STEMCO AERIS® New Dual-Duckbill Axle Vent

To: All Distributors of STEMCO Products

NEW DUAL-DUCKBILL VENT
1-Piece Direct Replacement.

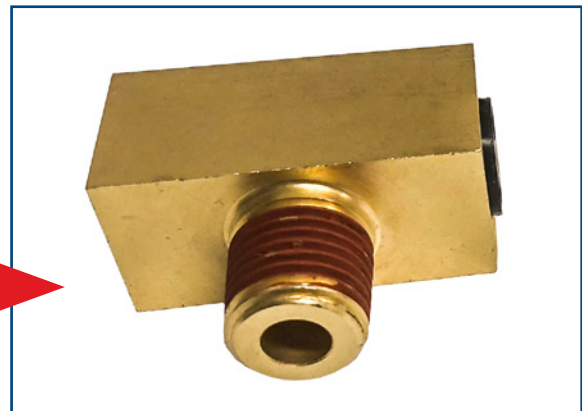
STEMCO is pleased to announce the new dual-duckbill axle vent for STEMCO Aeris Automatic Tire Inflation System. The new vent replaces a 2-piece assembly with a simpler and faster to install single piece that screws directly in the 1/4" NPT hole and eliminates the need for the 3/8" tubing — **no changes to the axle are required for installation.**

3/8" Tube is being replaced by the 1/4" NPT Fitting.

NOTE: The new vent design screws directly into the 1/4" NPT hole, with no changes to the axle required for installation.
